**Корректурa к тому 3 Атласа Единой глубоководной системы ЕЧ РФ
издания 2007 г. по состоянию на 3 октября 2016 года**

03.10.2016

Часть I тома 3, изд. 2007 г.

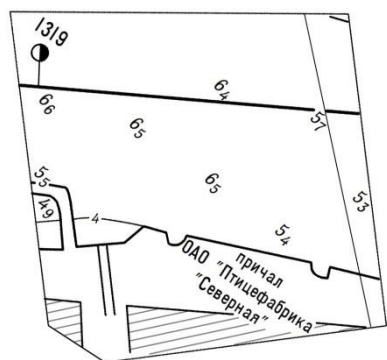
Предисловие
Текст	Стр. 3. Левая колонка, строка 8. Слово «Главное» зачеркнуть, слово «управление» дать с большой буквы.
	Лист 11
1319,1–1318,6 км	Дать вклейку № 1.

Вклейка № 2 Лист 38 части III тома 3

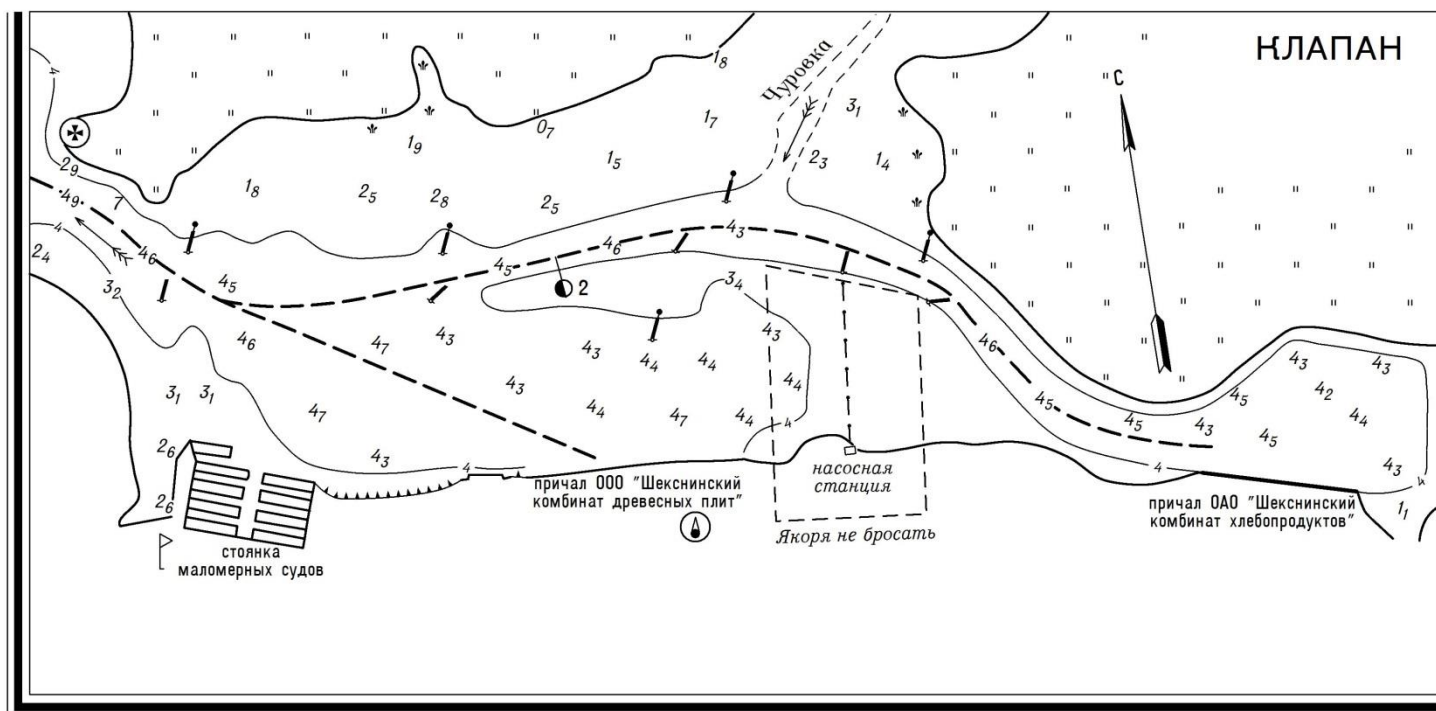
Лист 38
1,3–3,0 км	Клапан. Дать вклейку № 2.
	Лист 46
536,2 км	Дополнительный судовой ход № 1. Начиная от 536,2 км дать нумерацию бுவ: белым – 1, 3, 5, 7, 9, 11; красным – 2, 4.
535,0 км	Дополнительный судовой ход № 2. Начиная от основного судОВОГО хода дать нумерацию бுவ: белым – 1, 3; красным – 2, 4, 6, 8.
	Лист 49
2,8–3,1 км	Взамен вклейки ИС-1/2016 дать вклейку № 3.
4,5 км	Подходной канал. К береговым знакам «Якоря не бросать» дать желтые огни и характеристики к ним «2 верт ж».
	Лист 50
Текст	Раздел «Предупреждения». На свободном месте дать вклейку № 4.
7,5 км	Правый берег. Над надписью «причал тяжеловесов» дать надпись «причал разгрузки крупногабаритного тяжеловесного оборудования (КТО)»
